**Соглашение 1958 года – Рассмотрение проектов исправлений  
к действующим правилам, предложенных секретариатом**

### **Предложение по исправлению 2 к пересмотру 2 Правил № 87 (Дневные ходовые огни)**

#### **Представлено секретариатом\***

Рис. 1»

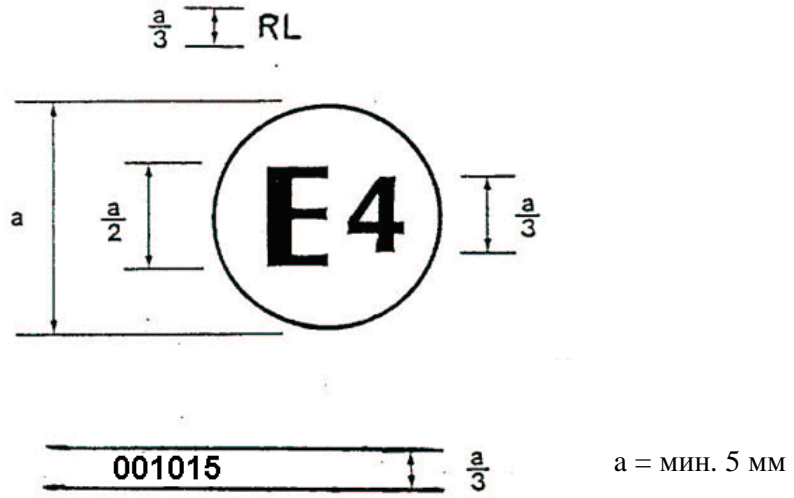
Воспроизводимый ниже текст был подготовлен секретариатом в целях исправления Рисунка 1 Приложения 2 к Правилам № 87. Этот текст передается на рассмотрение Всемирному форуму для согласования правил в области транспортных средств (WP.29) и Административному комитету (AC.1).

Рисунок 1 изменить следующим образом:
